Berücksichtigung in der Planung / Beschlussempfehlung

Abwasserverband Oberes Usatal
Vorhabenbezogener Bebauungsplan, Neu-Anspach, Stt. Anspach „Rettungswache DRK“
Hier: Stellungnahme

**Bauleitplanung der Stadt Neu-Anspach - Stadtteil Anspach
Vorhabenbezogener Bebauungsplan „Rettungswache DRK“
Frühzeitige Beteiligung der Behörden und sonstigen Träger öffentlicher Belange
gem. § 4 Abs. 1 BauGB
Ihre Email vom 26.6.2023, Frau Steinbacher**

Bauleitplanung der Stadt Neu-Anspach – Stadtteil Anspach
Vorhabenbezogener Bebauungsplan „Rettungswache DRK“
Frühzeitige Beteiligung der Behörden und sonstiger Träger öffentlicher Belange
gem. § 4 Abs. 1 BauGB
Ihr Schreiben vom 26.06.2023

Abbildung 1: Ausschnitt aus dem vorhabenbezogenen Bebauungsplan "Rettungswache DRK", Neu-Anspach [1]

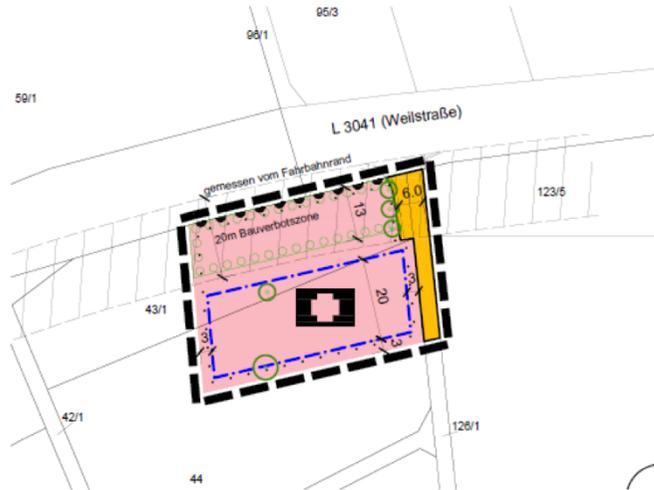
Der Geltungsbereich des vorhabenbezogenen Bebauungsplans erstreckt sich über die Flurstücke 43/1 und 44, die Gesamtfläche beträgt 2,500 m². Für die zukünftige Rettungswache wird der südliche Bereich bebaut. Zusätzlich werden eine Zufahrt und Stellplatz-/ Aufstellflächen hergestellt. [1]

In den Festsetzungen ist auf das WHG §55 Abs. 2 verwiesen („Niederschlagswasser soll ortsnah versickert, verrieselt oder direkt oder über eine Kanalisation ohne Vermischung mit Schmutzwasser in ein Gewässer eingeleitet werden, soweit dem weder wasserrechtliche noch sonstige öffentlich-rechtliche Vorschriften noch wasserwirtschaftliche Belange entgegenstehen“). In der Begründung zum vorhabenbezogenen Bebauungsplan wird auf die Zisternensatzung der Stadt Neu-Anspach hingewiesen. Es wird beschrieben, dass der Überschuss (des Regenwassers) auf dem Gelände versickert und ggf. in Richtung Usa abgeleitet werden kann.

Lediglich der Schmutzwasserabfluss soll an den Kanal in der Weilstraße angeschlossen werden.

Die Ausführungen werden zur Kenntnis genommen und in die Begründung zum Bebauungsplan aufgenommen. Im Rahmen der Ausführungsplanung werden die Hinweise zu berücksichtigen sein. Weitere planungsrechtlich relevanten Auswirkungen ergeben sich nicht.

Abbildung 2: Ausschnitt aus dem Übersichtslageplan der Schmutzfrachtberechnung 2022 „Einzugsgebiete und Sonderbauwerke, Prognose-Zustand“ [3]

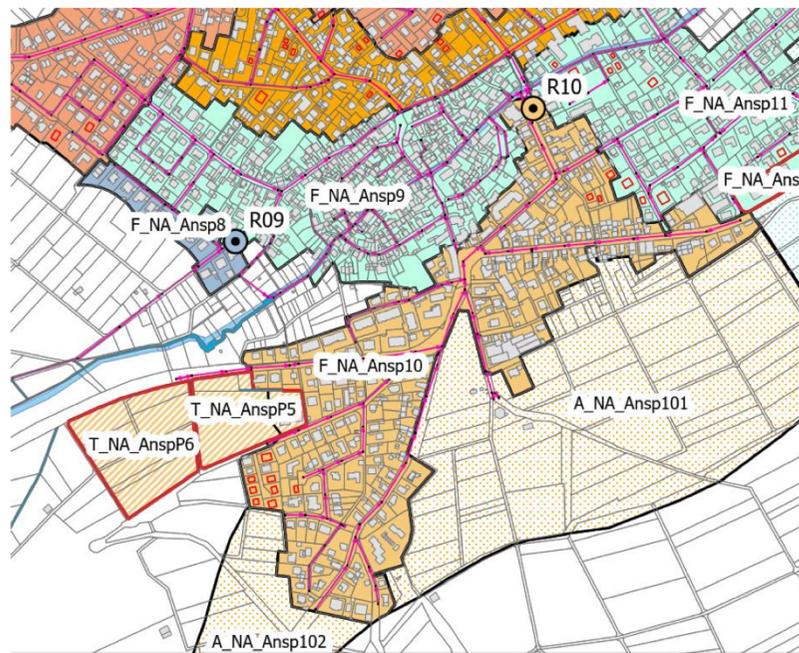
Das Planungsgebiet liegt östlich der Ortslage von Anspach. Das angrenzende Wohngebiet im Osten wird im Mischsystem entwässert. Das Mischwasser wird dem Regenüberlauf R10, Breite Straße, zugeführt. Die neue Rettungswache liegt in der Schmutzfrachtberechnung 2022 im Teileinzugsgebiet T_NA_AnsP6. Als Entwässerungssystem wurde aufgrund der Nähe zur Usa ein Trennsystem bzw. ein modifiziertes Trennsystem angenommen, welches jetzt gemäß dem vorhabenbezogenen Bebauungsplan auch so umgesetzt werden soll.

Die im Rahmen der SMUSI errechneten Kennwerte Entlastungshäufigkeit und Entlastungsdauer in der Prognoseberechnung (incl. des geplanten Trenngebietes T_NA_AnsP6) beträgt beim Regenüberlauf R10, Breite Straße) liegen unter den zulässigen Werten in Höhe von höchstens 20 Stunden pro Jahr beziehungsweise maximal 50 Entlastungen pro Jahr [2]:

Entlastungshäufigkeit: 18

Entlastungsdauer: 10,3 Stunden

Zusammenfassend kann festgestellt werden, dass durch das Vorhaben - sofern das Gebiet im Trennsystem entwässert wird, also nur Schmutzwasser an den Mischwasserkanal angeschlossen wird - keine negativen Auswirkungen für das Entwässerungssystem des Abwasserverbands zu erwarten sind.
